# 无锡地铁集团有限公司

锡地铁函〔2023〕100号

## 关于旺庄路与汉江路交叉口西南侧地块 出让轨道交通保护意见的函

旺庄路与汉江路交叉口西南侧地块与在建地铁5号线平面关系图

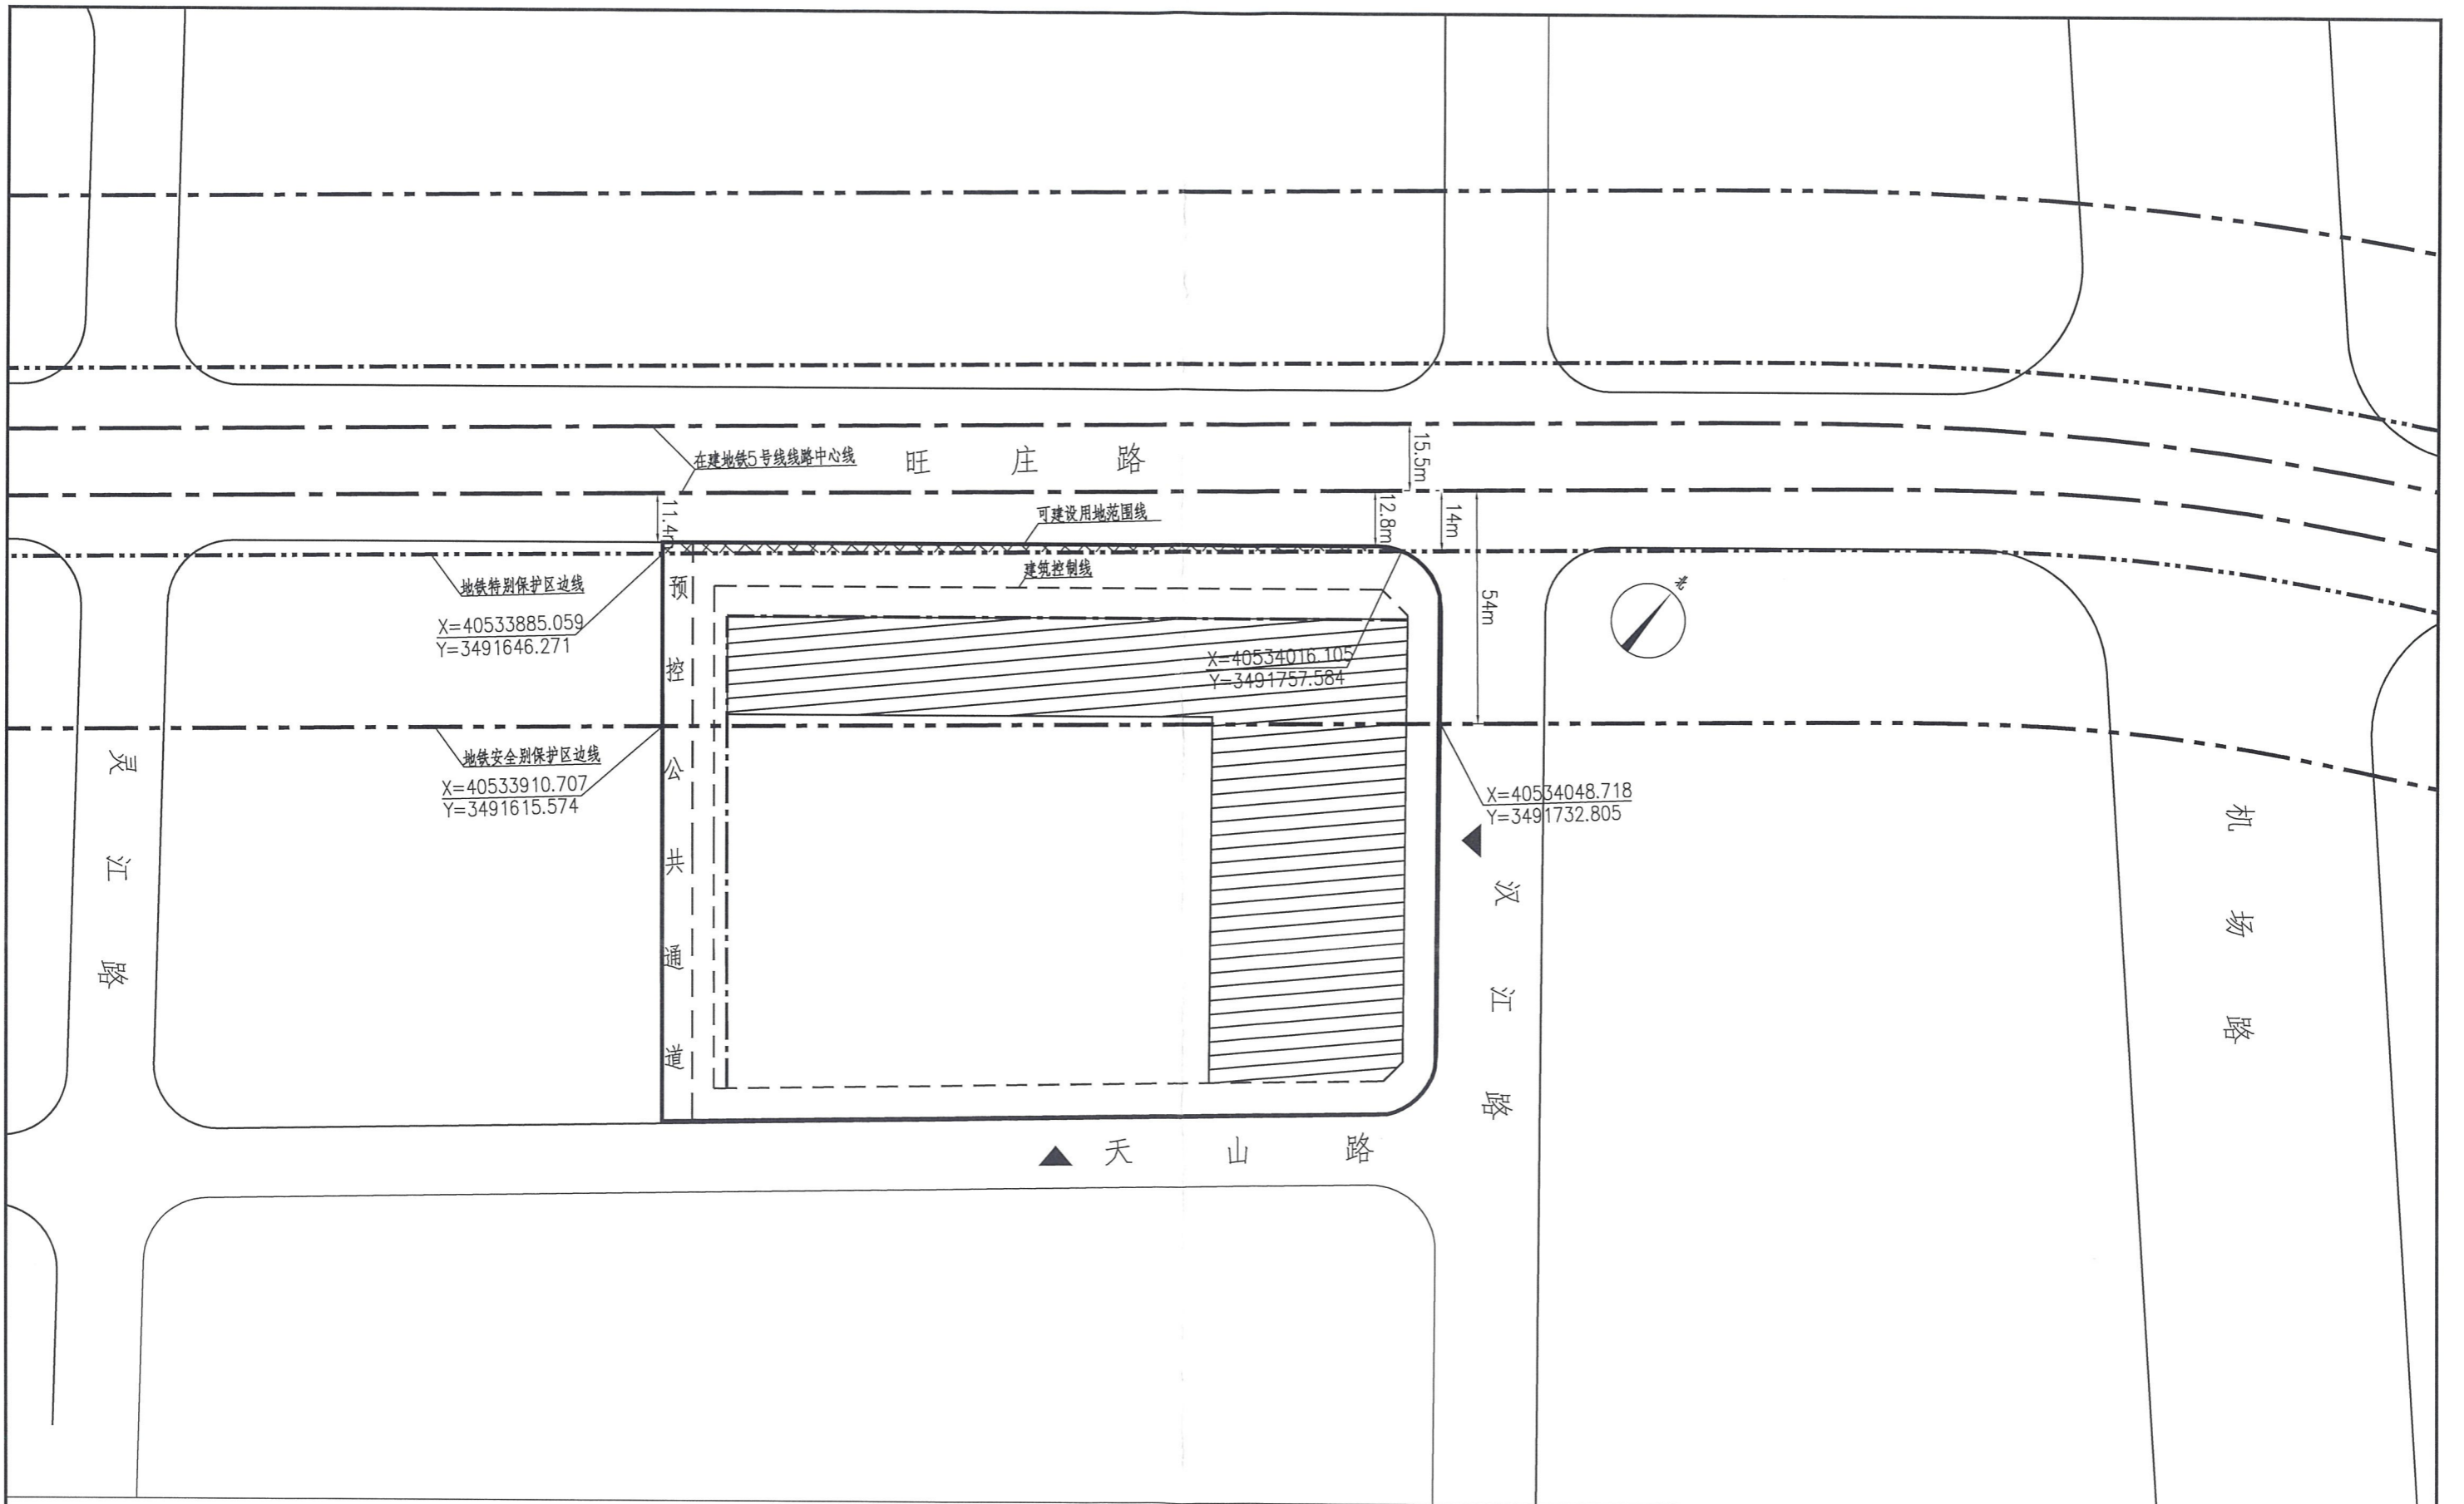
旺庄路与汉江路交叉口西南侧地块（以下简称该地块）位于轨道交通线路的安全保护区及特别保护区内。该地块可建设用地范围线内涉及轨道交通特别保护区的，我公司已在附图中采用网格进行标识。

根据《无锡市轨道交通条例》关于安全保护区的管理规定，地块开发建设单位应当事先书面征求地铁集团的意见；地块内实施方案（包括围墙、出入口、管线等附属设施）与轨道交通设施之间应满足结构安全退距、消防、环评等技术要求；在特别保护区内除《无锡市轨道交通条例》第二十六条规定允许的建设活动

外，不得进行其他建设活动；地块开发建设单位应当分析、论证施工活动对轨道交通设施的影响，制定轨道交通设施安全保护方案，并经地铁集团同意后，按照方案进行施工。
